Keuringsverslag van een elektrische laagspanning- en zeer lage spanningsinstallatie

NIET CONFORM

Datum keuring: 13/05/2025

Controlebezoek van een huishoudelijke installatie volgens (KB 08/09/2019) - AREI Boek 1- 6.5. en 4.2.4.3.

Afbeelding schakel- en verdeelbord:

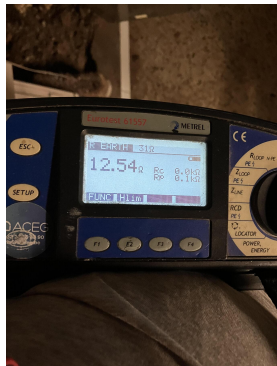
- I5.03 Het verdeelbord is niet makkelijk toegankelijk. (Boek 1 Onderafdeling 5.3.5.1.C.)
- I5.06 De deur en/of afschermplaat van het schakelbord dient (terug)geplaatst te worden. Aanraking van onder spanning staande delen mogelijk. (Boek 1 Afdeling 5.1.4. en 5.3.5.1.A. en 4.2.2.3.)

- I5.10 De genaakbare, naakte onder spanning staande delen zijn onvoldoende afgeschermd. (Boek 1 Afdeling 5.1.4. en 4.2.2.3.)
- I5.11 Niet gebruikte invoeringen van het verdeelbord zijn niet correct of onvoldoende afgedicht. (Boek 1 Afdeling 5.1.4. en 4.2.2.3.)

- I5.12 De doorsneden van de interne verbindingen en/of van de verdeelrails in het bord zijn onvoldoende. (Boek 1 Onderafdeling 4.4.1.1. en 4.4.1.5.)
- I6.01 De differentieelschakelaar aan het begin van de huishoudelijke installatie is niet verzegelbaar. (Boek 1 Onderafdeling 4.2.4.3.)
